Canada Parks Agency
Restoration of Grande-Grave wharf – Forillon National
park
Project N° 1413-5
Addendum n° 02

MODIFICATIONS ON PLANS AND SPECIFICATIONS

SURFACE 3 ET 4
ÉCHELLE 1:100

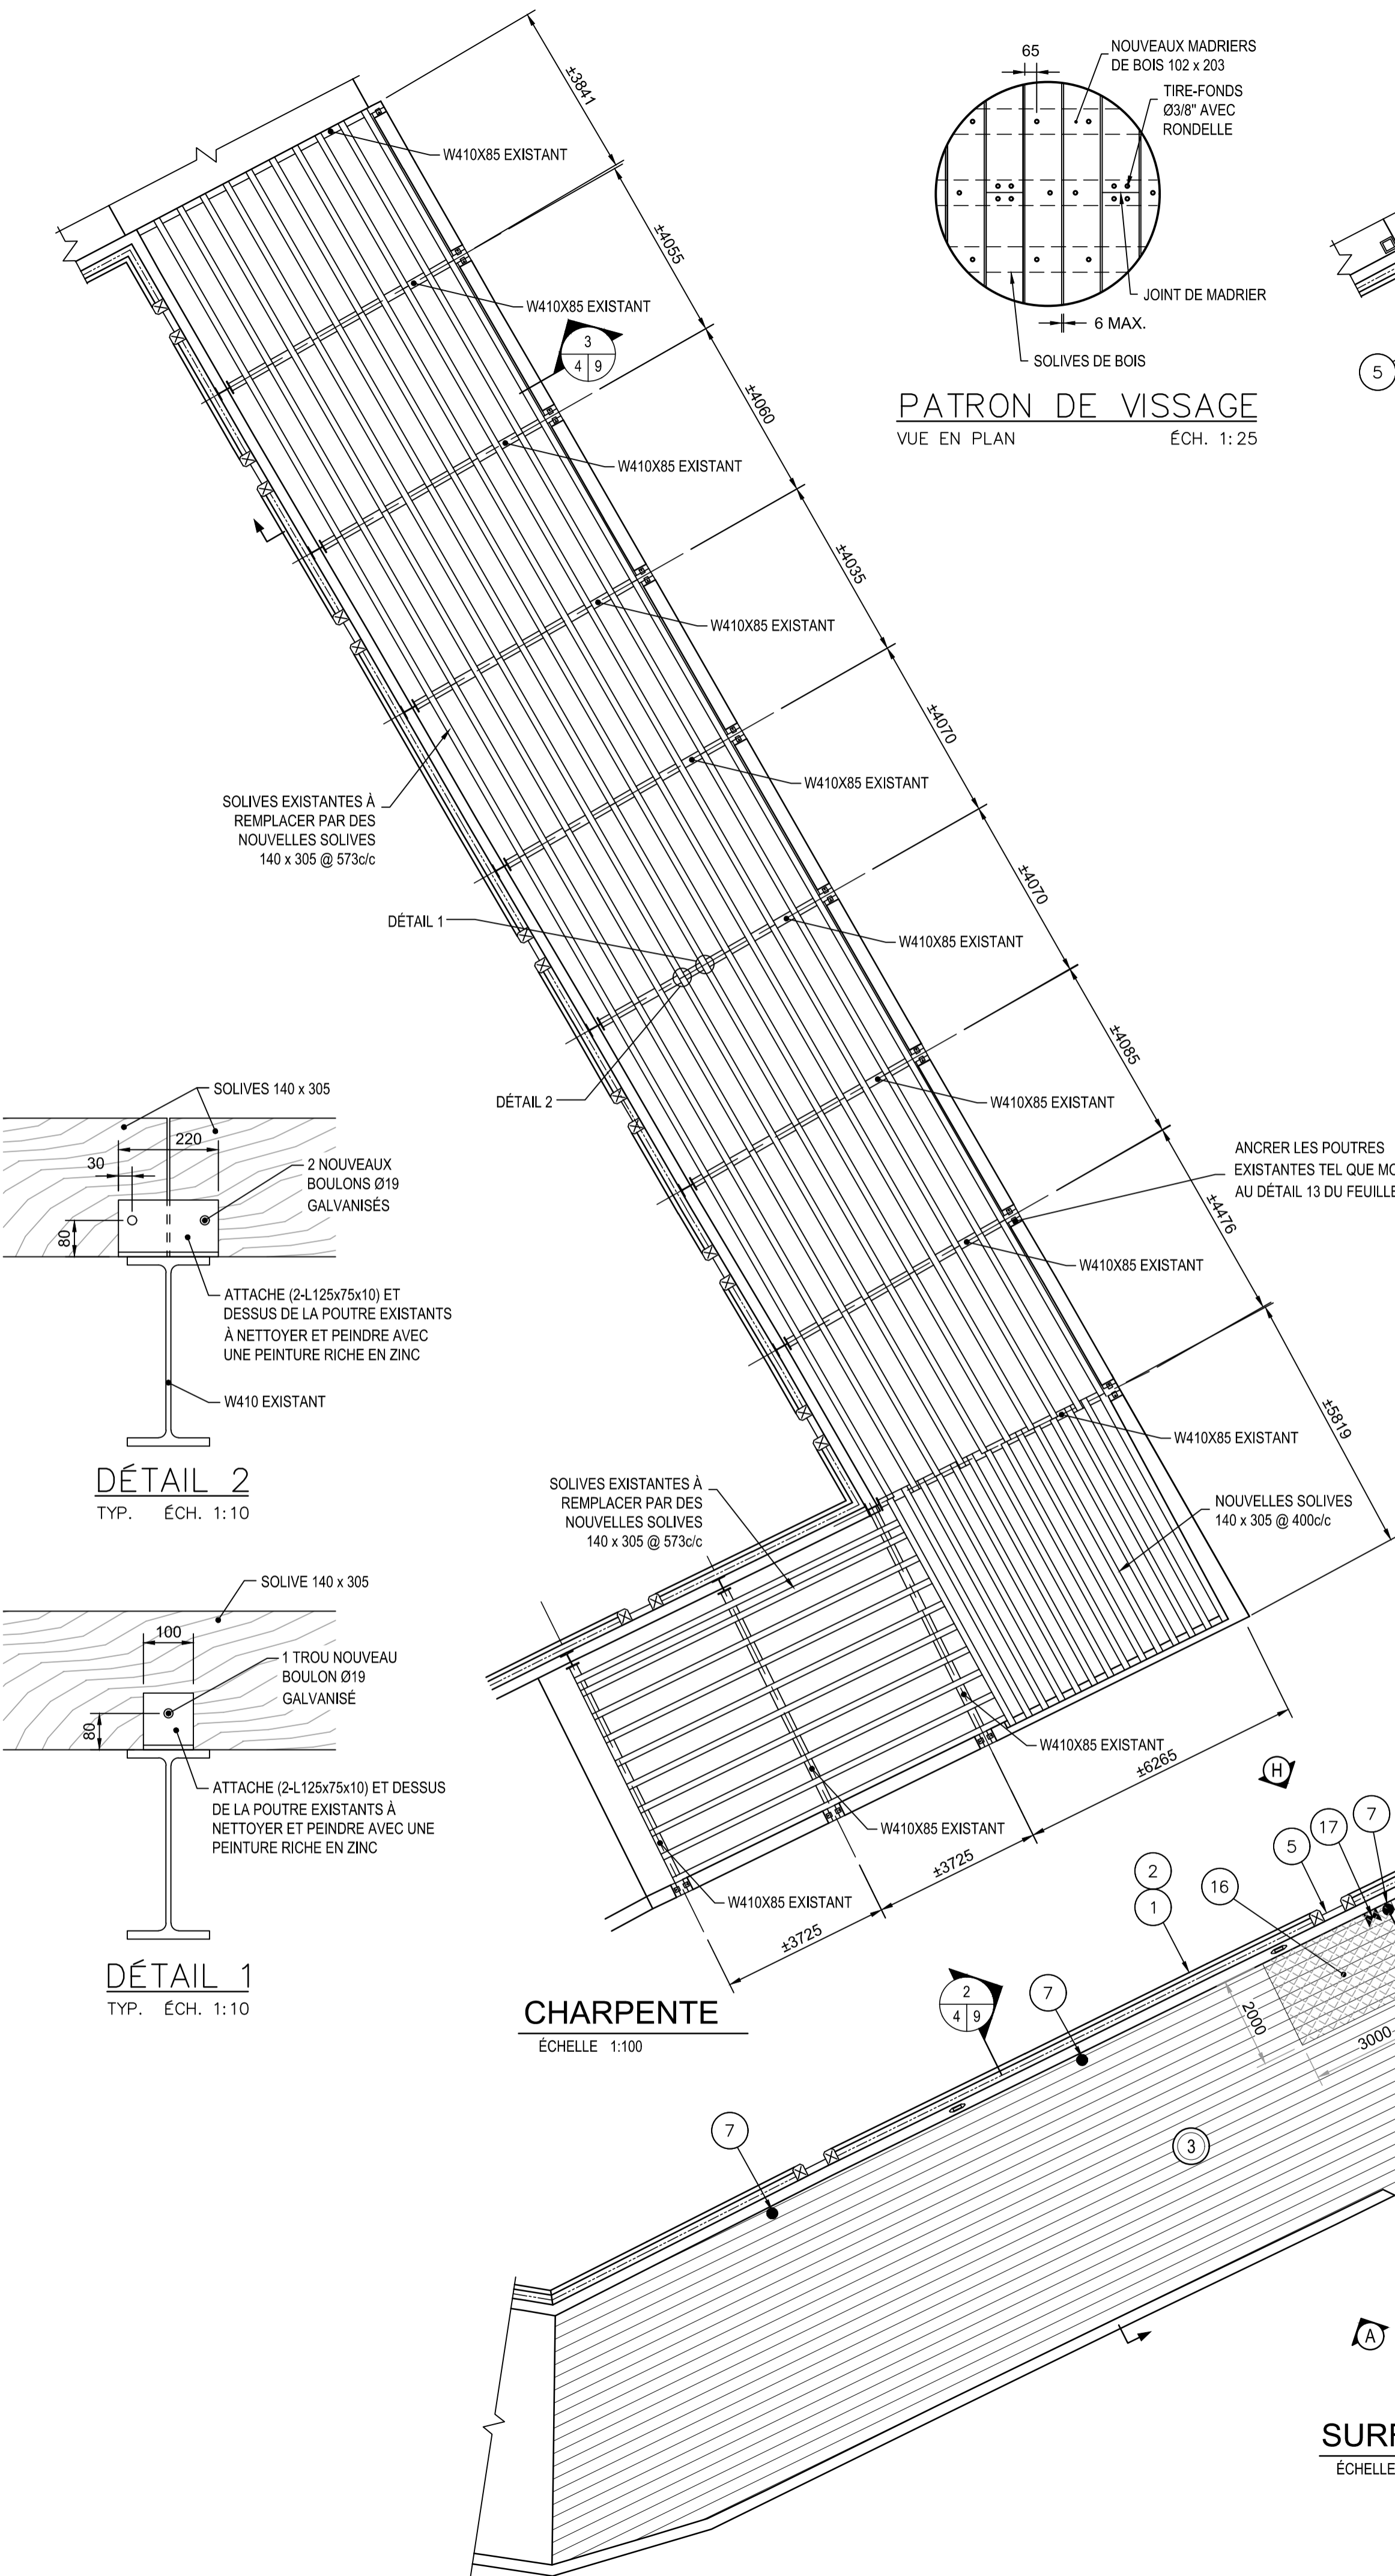
1.3 Modifications on plans, sheet 4 is cancelled and replaced by sheet 4 – Addendum n° 2:

- Amendment to description of intervention n° 22.
- Addition of the posts for the guarding of the existing staircase to be replaced (intervention n° 22).

PLAQUE D'ACIER 350W GALVANISÉE
BASE DU NOUVEAU FÛT EN BOIS
ÉCH. 1:20

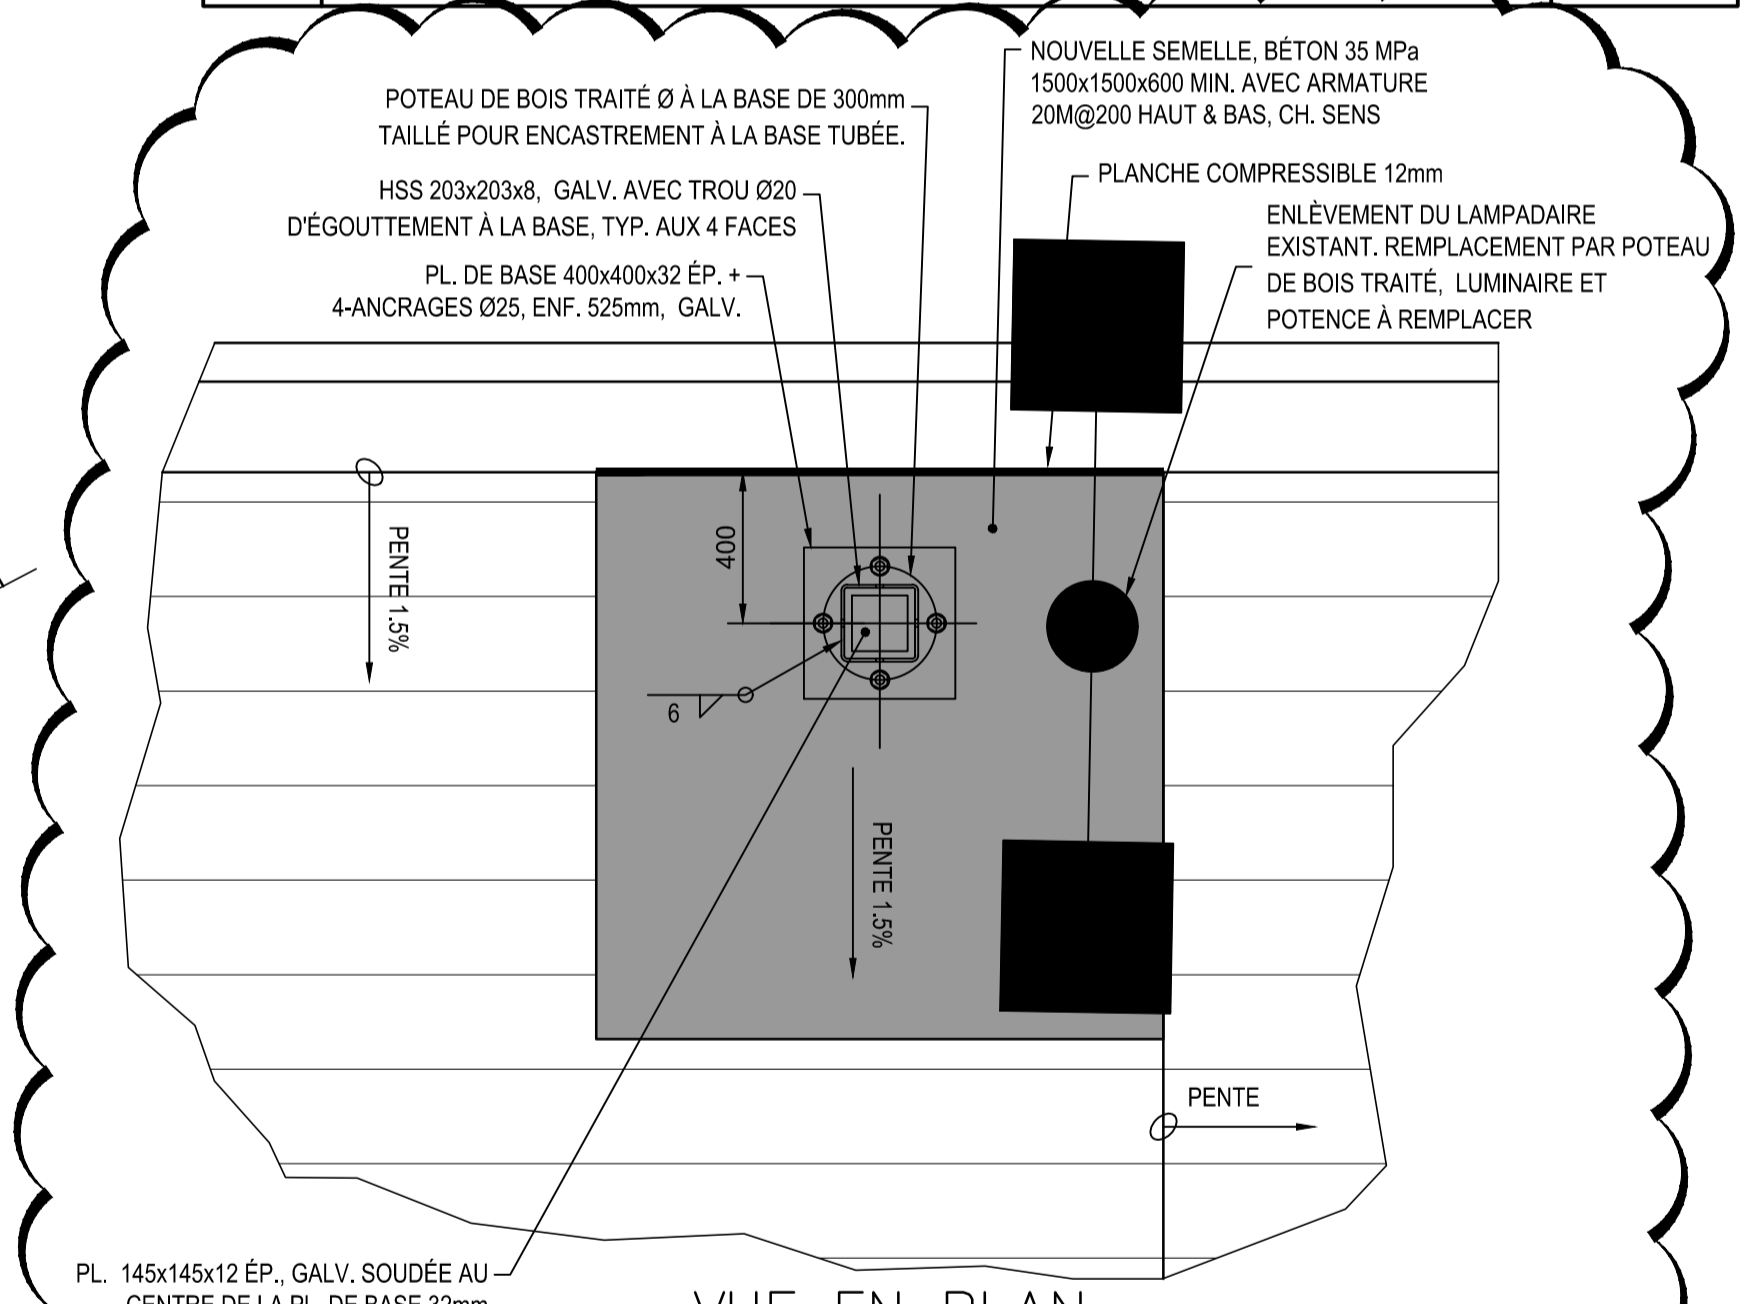
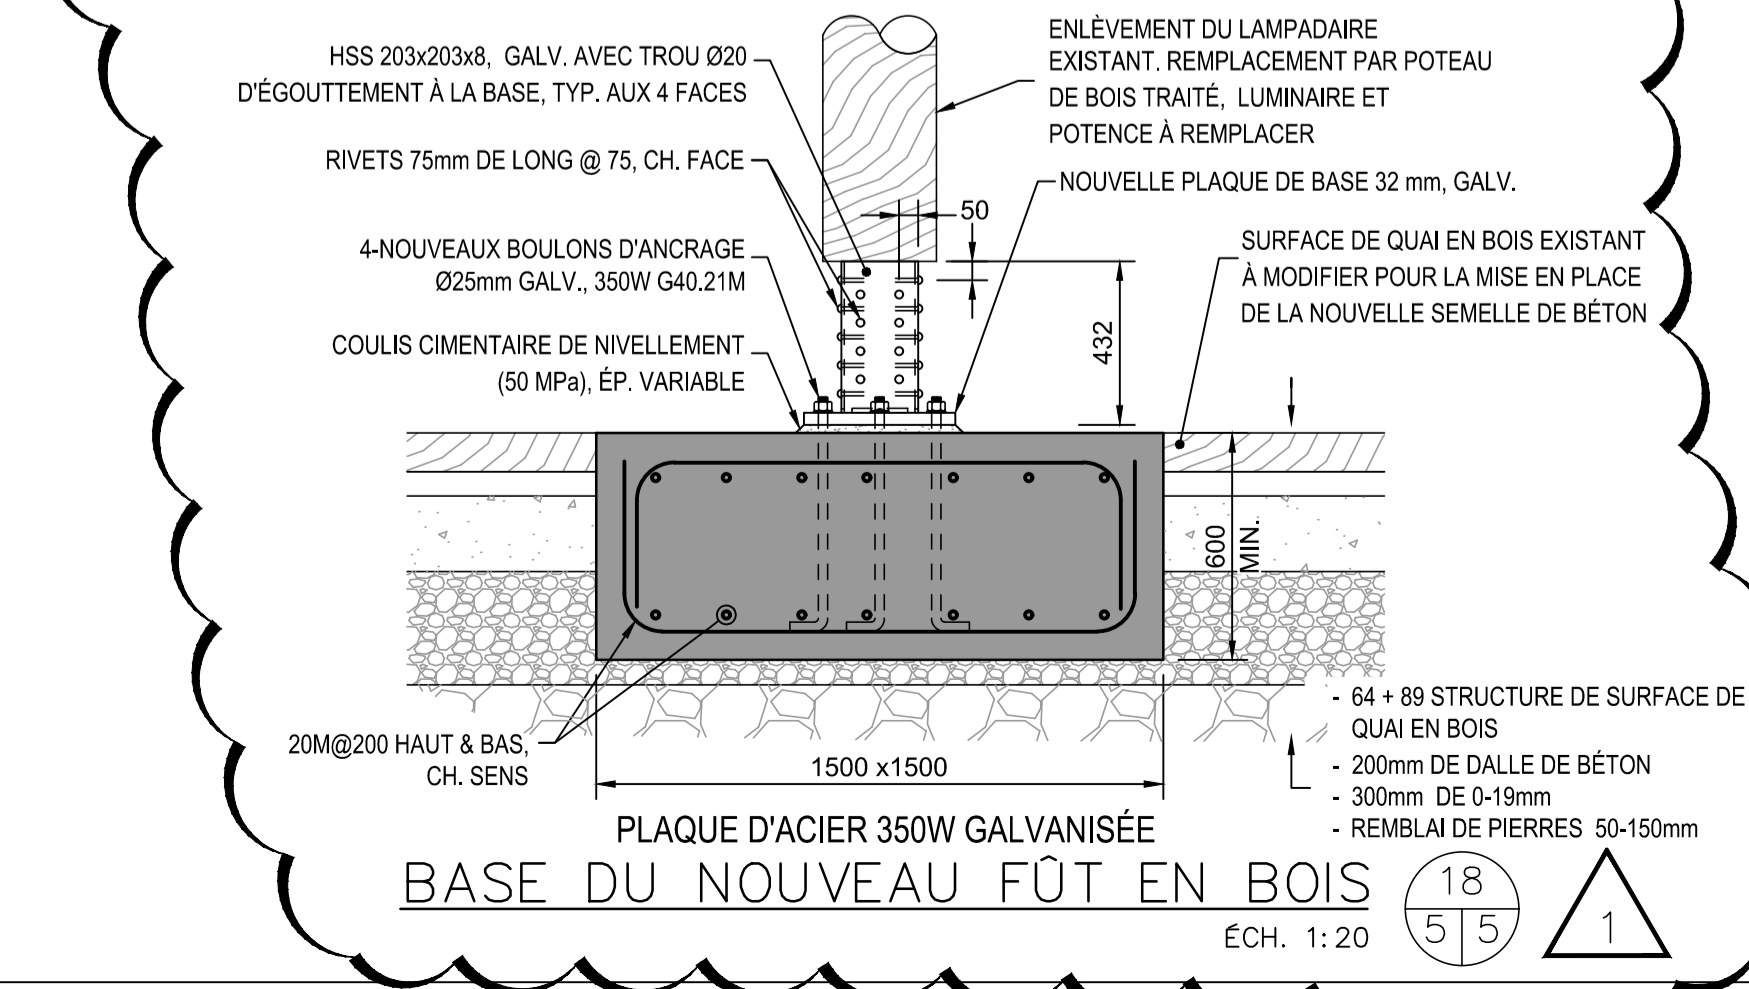
1.4 Modifications on plans, sheet 4 is cancelled and replaced by sheet 5 – Addendum n° 5:

- Amendment to description of intervention n° 22.
- Addition of the new spread footing for the new treated wooden lamppost.

- Article 1.2.1.26 shall be replaced by the following: Removal of a lamppost - Replacement by treated wood pole and reinforced concrete spread footing.
